ANTWOORDBRIEF VRAGEN CU / SGP

Betreft Revitalisering Stadspolderring; technische vragen dd. 12 januari 2021

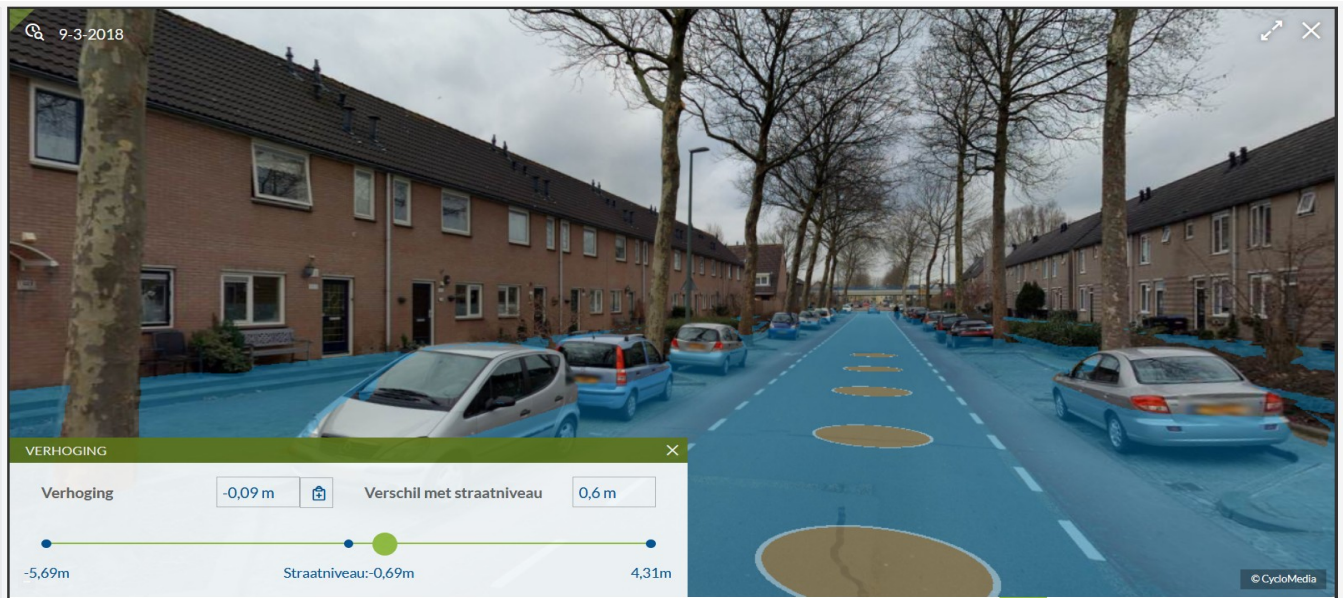
4. In de rib staat dat een verzakking van 40 cm is vastgesteld.
Vraag aan het college: hoe zit dat precies met deze verzakking? Is dat een aangenomen maat voor heel Stadspolders, of blijkt deze uit een concreet onderzoeksrapport? Als men over de Stadspolder-ring rijdt/fietst wordt een dergelijke verzakking niet als zodanig beleefd. De weg ligt er nog prima bij namelijk.

ANTWOORD: De verzakking is geen aangenomen maat, maar berust op waarneming. Onderstaande foto illustreert de verzakking; gemeten vanuit de as van de rijbaan (bollen op de foto) is een 'waterpassing' uitgezet naar de drempel van de woning en het verschil met het straatniveau is 60cm. Dat al rijdende over de Stadspolderring een verzakking niet als zodanig wordt beleefd, komt omdat het geheel gelijkmatig is verzakt.
